# Ministero della Transizione Ecologica

Commissione Tecnica PNRR-PNIEC

**Parere n. 67 del 13/10/2022**

<b>Progetto</b>	<p><i>Istruttoria Valutazione Impatto Ambientale</i></p> <p><b>Progetto di un impianto eolico composto da 12 aerogeneratori da 6 MW ciascuno, per una potenza complessiva di 72 MW, sito nel Comune di Acquaviva delle Fonti (BA), in località "Masseria Camiciarletta", "Masseria Serini" e "Masseria D'Addabbo" ed opere di connessione nei Comuni di Gioia del Colle (BA), Santeramo in Colle (BA), Laterza (TA) e Castellaneta (TA)</b></p>
<b>Proponente</b>	<b>Cogein Energy Srl</b>

Figura 4 - Verifica degli impianti eolici nell'area di progetto

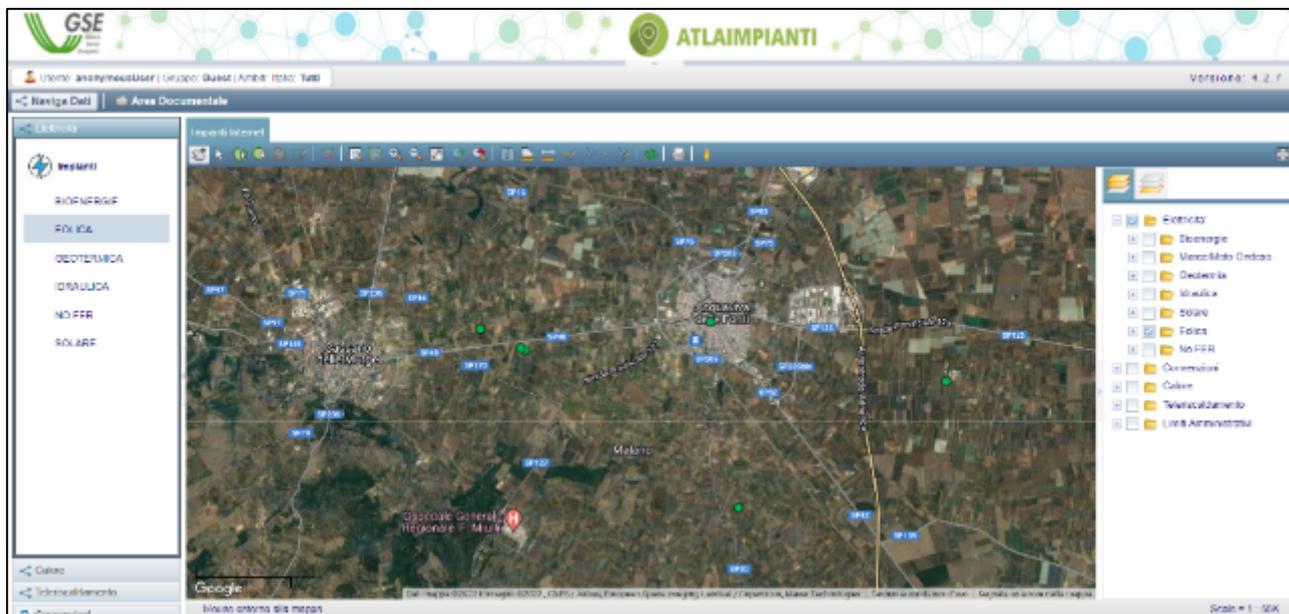
- Il Proponente non ha riportato la presenza di eventuali impianti agrivoltaici o fotovoltaici esistenti, autorizzati oppure in fase di autorizzazione e verifica amministrativa. Si rappresenta tuttavia che, da un controllo effettuato dalla Commissione in data 06/10/2022 all'interno di un buffer di 5 Km rispetto all'area dell'impianto, non sono stati trovati impianti in via di autorizzazione. Gli impianti più vicini distano poco più di 13 Km dall'area di progetto.

- Da una verifica d'ufficio effettuata dalla Commissione in data 06/10/2022 sul portale pubblico Atlaimpianti del GSE [https://atla.gse.it/atlaimpianti/project/Atlaimpianti\\_Internet.html](https://atla.gse.it/atlaimpianti/project/Atlaimpianti_Internet.html) è stato possibile verificare che nell'area insistono impianti eolici come riscontrati dal Proponente, ben evidenziato nella figura sottostante;
